**Avis délibéré
de la Mission régionale d'autorité environnementale
Provence-Alpes-Côte d'Azur sur la modification n°2 du plan
local d'urbanisme (PLU) de Cabriès (13)**

N°MRAe
2021APACA15 / 2849

Figure 3 : Evolution du zonage - Source rapport de présentation

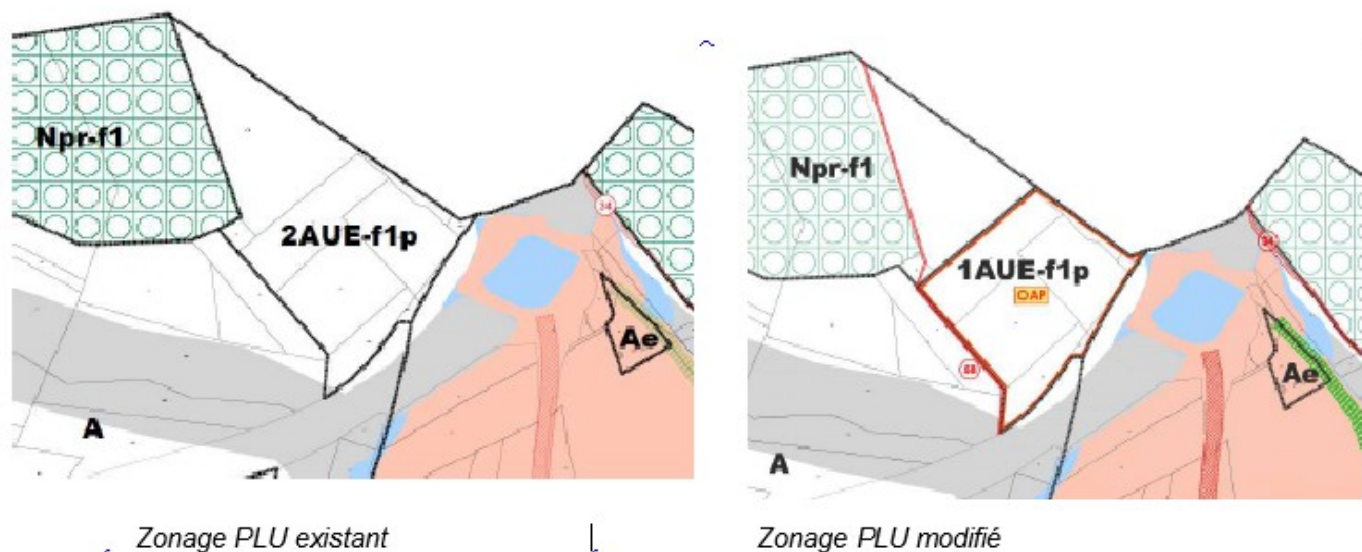
- le reclassement d'une partie de la zone 2AUE-f1p (accueil d'équipements), d'une surface de 10,56 ha du PLU actuel, en une zone à urbaniser 1AUE-f1p (accueil d'équipements), d'une surface de 6,60 ha et une zone naturelle (Npr-f1) d'une surface de 3,96 ha,
- la mise en place d'une nouvelle OAP n°7 « Lagremeuse » du PLU,
- l'évolution du règlement.

Figure 4 : Carte de sensibilité écologique de l'aire d'étude – source rapport de présentation

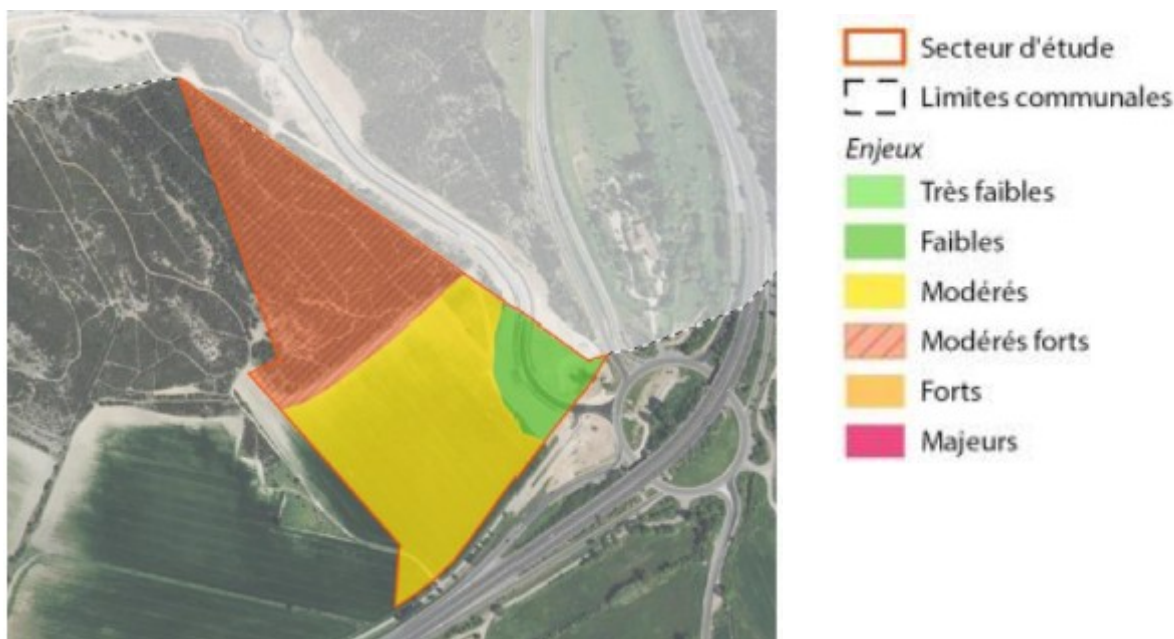
La carte de synthèse ci-dessous montre que l'aire d'étude est concernée en quasi-totalité par des enjeux écologiques modérés sur la partie sud correspondant à un espace agricole territoire de chasse préférentiel pour les rapaces, dont l'Aigle de Bonelli, et forts sur la partie nord occupée par des boisements bas constituant des zones refuges et de nidification pour les oiseaux. Cette hiérarchisation des enjeux écologiques selon une partition du site en deux zones nettement différenciées manque de justification.

Au final il apparaît que le potentiel écologique du site n'est pas analysé avec le niveau de détail et de cohérence requis par l'importance de l'enjeu.

La MRAe recommande de reprendre l'état initial du secteur de projet.
